- LEGENDA
 SO ŽIVNÚTROBLOK XI.
- ULICA HRADIŠSKÁ, SENICKÁ
 SO 513 WORKOUTOVÉ IHRISKO
- HERNA ZOSTAVA
 TERÉNNÁ MODELÁCIA - KOPEC
 OPORNÝ MÚR PRE TERÉNNU MODELACIU
 EXISTUJÚCE VEREJNÉ OSVETLENIE v.6,0m
 VYBÚRANIE EXISTUJÚCICH PRVKOV

BARÉNYI & ARCHITEKTI				Verzia:	Dátum zmeny:
LESNICKÁ 10, 03101 LIPTOVSKÝ MIKULÁŠ TEL.+421 44 / 55 70 124-5 e-mail: architekti@b4arch.sk FAX +421 44 / 55 70 128					okt 2020
Autor	ING.ARCH.VLADIMÍR CHARVÁT		Popis zmeny:		
Ved.projektant	Zodp.projektant	Vypracoval	Kreslil	ZRUŠENIE TUNELA Tu	
ING.ARCH.BARÉNYI	ING.ARCH.BARÉNYI	M.TOMČIKOVÁ		ZRUŠENIE LAVIČIEK A OK ZMENA POVRCHOV	
Investor	MESTO LIPTOVSKÝ MIKULÁŠ		Číslo zdk.	2020-05	
Názov stavby	REVITALIZÁCIA SÍDLISKA PODBREZINY Vnútroblukový priestor Hradišská-Senická		Dátum	08/2020	
Miesto stavby	LIPTOVSKÝ MIKULÁŠ k.ú. OKOLIČNÉ kn-c 776/65		Arch.číslo		
Objekt	31- VNÚTROBLOK XI.	Stupeň	PPRS		
Profesia	III - ARCHITEKTÚRA	Formát	8 A4		
		Mierka	1:200		
Názov výkresu	SITUÁCIA - NAVRHOVANÝ STAV		Číslo výkresu	02	Číslo sady

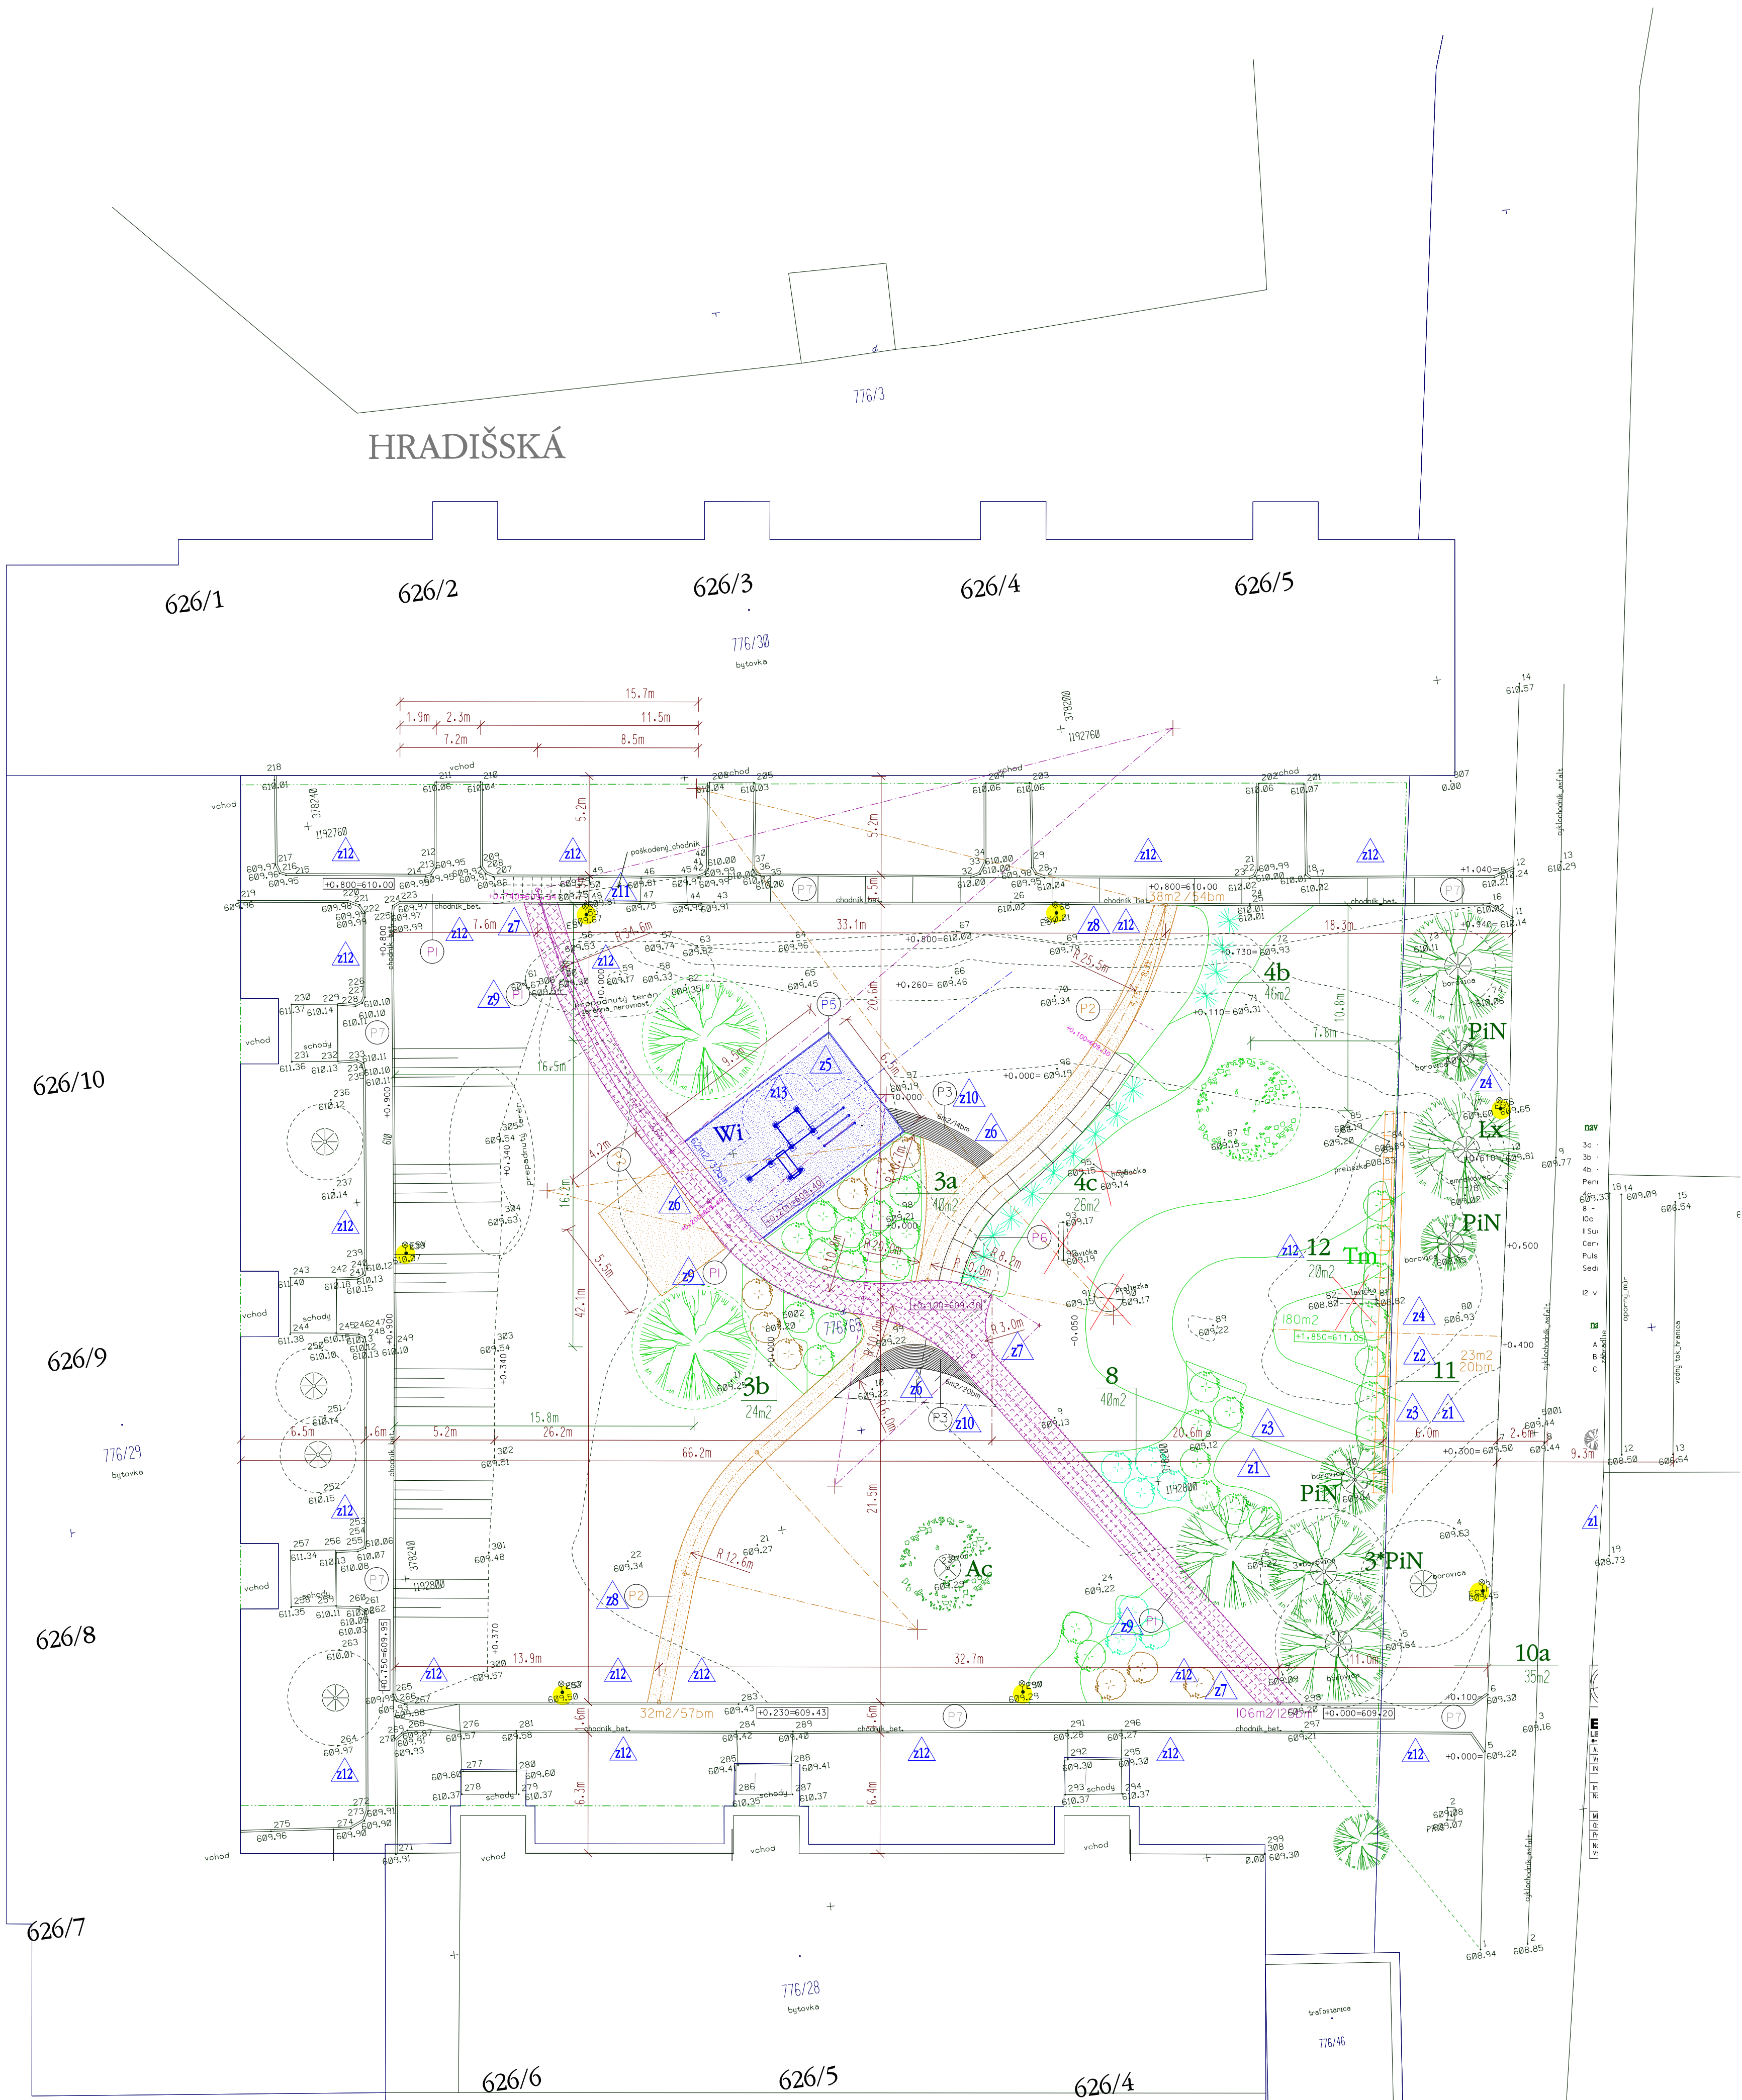
- poznámka:
I. CHODNÍKY KOPÍRUVJÚ VÝŠKOVÚ ÚROVEŇ EXISTUJÚCEHO TERÉNU
 zmena 1:4.akt 2020 zrušenie povrchov pod oporným múrom a kapcom
 zmena 2:4.akt 2020 uprava povrchu na štrkdrvu + PVC obrubník
 zmena 3:4.akt 2020 zrušenie preliezacieho tunela Tu
 zmena 4:4.akt 2020 zrušenie lavičky lks a odpadkového koša na ekrementy lks
 zmena 5:4.akt 2020 zmena typu zostavy workout ihriska (62m)
 zmena 6:4.akt 2020 zrušenie lavičiek - lks a odpadkového koša - zks
 zmena 7:4.akt 2020 zrušenie chodníkového osvetlenia l7ks
 zmena 8:4.akt 2020 zmena povrchu P2 - štrkdrva + PVC obrubník
 zmena 9:4.akt 2020 zmena povrchu P1 - betónová dlažba + betónový zdňonový obrubník
 zmena 10:4.akt 2020 zmena povrchu P3 - betónová dlažba + betónový zahonový obrubník
 zmena 11:4.akt 2020 zrušenie rekonštrukcie existujúceho chodníka
 zmena 12:4.akt 2020 zeleň - optimalizácia výsoby
 zmena 13:4.akt 2020 zmena povrchu P5- pieskový povrch + betónový zahonový obrubník
